ACTA No.

FECHA:	27 de febrero de 2023
HORA:	De 02:00 p.m. a 03:00 p.m.
LUGAR:	Reunión por aplicativo Teams
ASISTENTES:	Carlos Alberto Giraldo López, Ingeniero, Gerente GIP LA_GUAJIRA <gip.laguajira@giplaguajira.com>; carlos.giraldo@emdepa.com Daniela Ojeda Gomez, Ingeniera de Apoyo, GIP daniela.ojeda@gruconingenieria.com Alfredo Restrepo, Supervisor del Contrato, Espegua, gerenciaesepgua@gmail.com; gerencia@esepgua.com.co; a.restrepo@esepgua.com.co; Jair Forero, Representante Legal de la Consultoría de Estudios y Diseños, Ingeniero Hidráulico rocheringenieros@hotmail.com; ingjair938@gmail.com; Consorcio Aguas Guajira 2019 <aguasguajira2019@gmail.com>; Alejandro Murcia y Armando Rodríguez, Ingenieros de Diseño, Consultoría aguasguajira2019@gmail.com Oscar Jose Cortes Rivero <OCortes@minvivienda.gov.co> Oswaldo Chaparro Fuentes <OChaparroF@minvivienda.gov.co> Mario Enrique Moreno Castiblanco - Mario Moreno - Esp. Técnico Unidad Coordinadora de Proyectos UCP, PBID - La Guajira. MEMoreno@minvivienda.gov.co Pedro Miguel Serrano Medina <PSerrano@minvivienda.gov.co> José Manuel Vásquez Leal – Profesional Especializado, Evaluador, Grupo de Evaluación de Proyectos, Subdirección de Proyecto

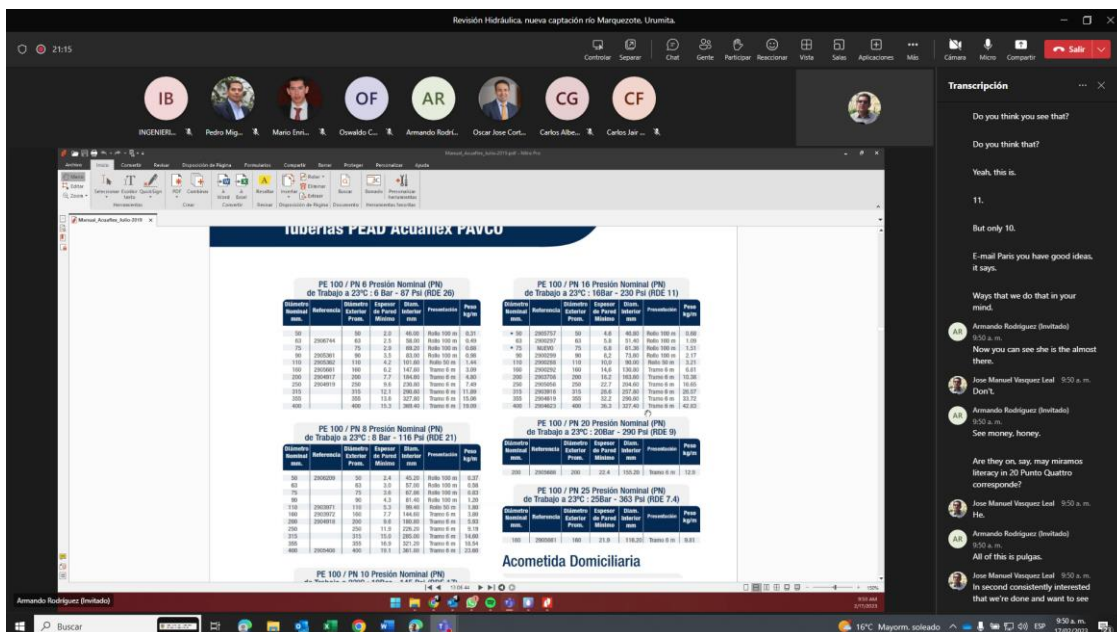
Se solicita, incluir la modelación donde se evidencie esas altas presiones que generan la necesidad de incluir dicha cámara de presión en ese punto.

R: El análisis realizado para evaluar la necesidad de una cámara de quiebre, parte de calcular la presión estática en la red asumiendo el escenario en que se cierra por completo la válvula a la entrada de la PTAP y el flujo permanece dentro de la red.

Para determinar dicha presión se determina la diferencia de nivel entre el desarenador y el punto más bajo del terreno

$$P_{estática} = H_{desarenador} - H_{punto\ más\ bajo}$$

$$P_{estática} = 467.23 - 250.95 = 216.3\ m$$

De acuerdo con el catálogo, la presión máxima suministrada para diámetros superiores a las Ø10" es de 163 m.c.a. (PN16), la cual es inferior a la presión estática del sistema por esta razón fue necesario proyectar la cámara de quiebre previamente a realizar cualquier tipo de modelación. Se incluye el modelo en EPANET y la respectiva justificación en el informe "GIP-C396-F1-IT-03-URU-V4".

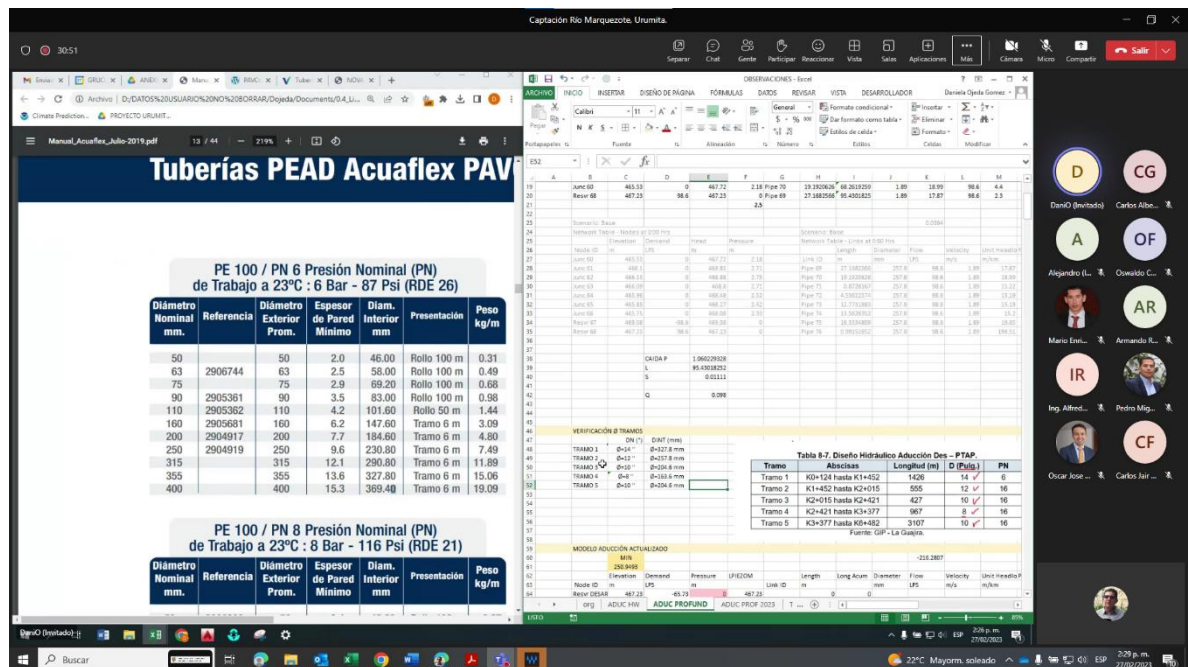
9. El informe Preliminar incluye el cálculo de la proyección de la población y de caudales. Este se realiza partiendo que el año cero o año semilla es el 2020, mientras que en las tablas de cálculo unas indican que el año semilla es 2023 y otras 2024, y la proyección al periodo de diseño unas indican que es 2048 y otras 2049.

Se solicita actualizar este documento, de manera consecuente a la realidad del proyecto que va a ser presentado a comité. Indicar en la portada del documento la versión febrero 2023.

R: Se revisa el informe junto a las memorias de cálculo y se corrigen el año semilla y año de proyección correspondientes a los años 2023 al 2048. Durante la revisión se observó que el error era netamente de redacción sin presentar variación en los caudales de diseño.
